RYF S.A.S
Consultoría, Auditoría e Interventoría

ACTA DE REUNIÓN No. 001

OBJETIVO DE LA REUNIÓN: Revisión Espacios (Servicios) en Piso 1

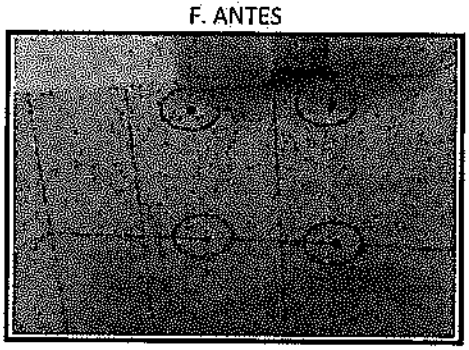
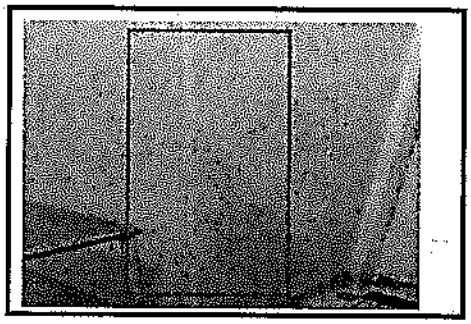
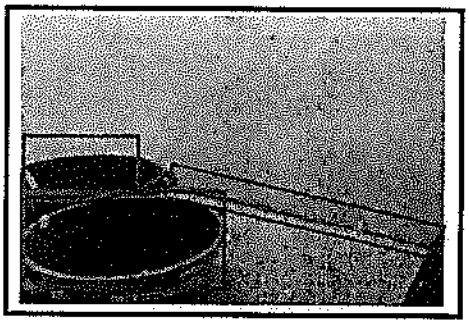
F. ANTES		F.DESPUES
	Se sugiere quitar los respectivos tornillos y masillar perforaciones de chazos para todos los lavamanos del area de cirugia.	
	Se sugiere realizar acabados de pañete y pintura, e instalar esquineros correspondientes en el area de recepción (instrumentación) de esterilización.	
	Se sugere cambiar división a superboard, colocar medias cañas y realizar acabados en el cuarto de ropa sucia en salas de cirugia. Las canecas deben estar selladas.	
	Se sugiere instalar brazo hidraulico en puerta para cierre automatico en pasillo que comunica el area de cirugia con area de esterilización.

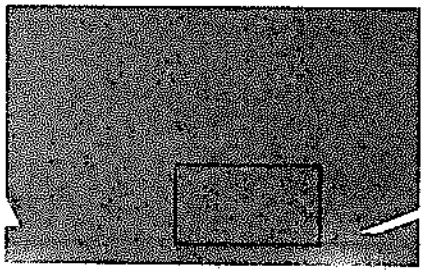
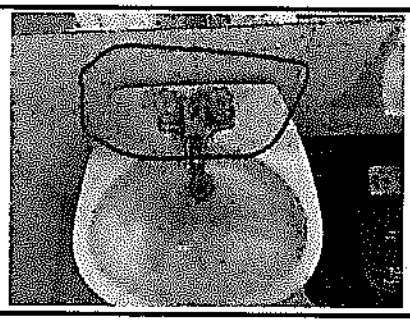
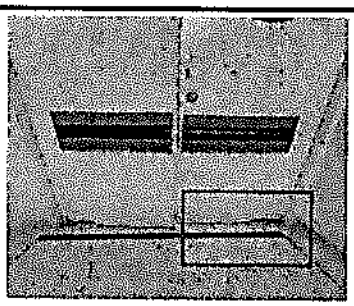
Se sugiere cambio de lamparas en area de transición.	
	se sugiere reforzar el anclaje del lavamanos al muro y sellar con silicona fungicida.	
	Se sugiere instalar tapas en bisgras hidraulicas, arreglar bordes y ajustar hojas para su correcto cierre.
